NOTE TECHNIQUE

N° 80 - D

DS 21(DX) - DS 19 a (DY)

Commande de frein mécanique

Commande de frein mécanique modifié
depuis Mai 1966

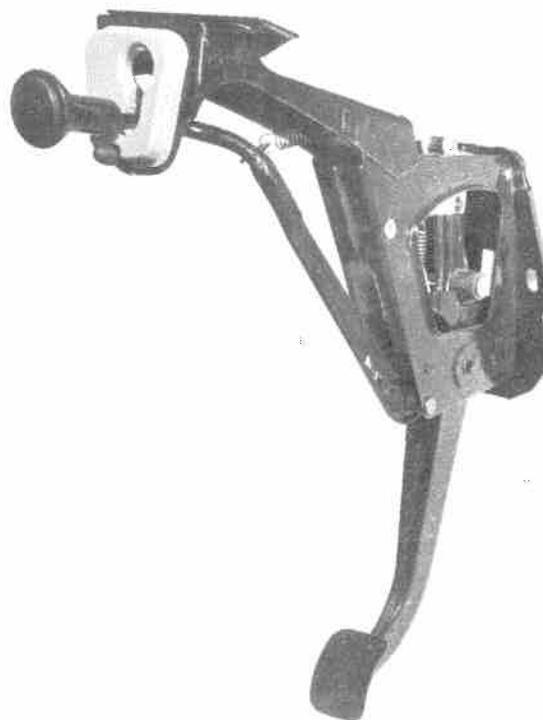
Depuis Mai 1966, la commande de frein mécanique des véhicules ci-dessus est modifiée : deux équerres sont soudées sur le support de la commande au droit de la butée de pédale (en position frein desserré).

L'axe d'attache de câble de frein sur la pédale de frein est rallongé de 6 mm (ancienne longueur 45 mm, nouvelle longueur 51 mm).

L'échange de la commande de frein sur un véhicule équipé d'un ancien modèle de commande doit impérativement être réalisé à l'aide d'une commande nouveau modèle.

Dans ce cas il y a également lieu de remplacer l'axe d'attache de câble de frein.
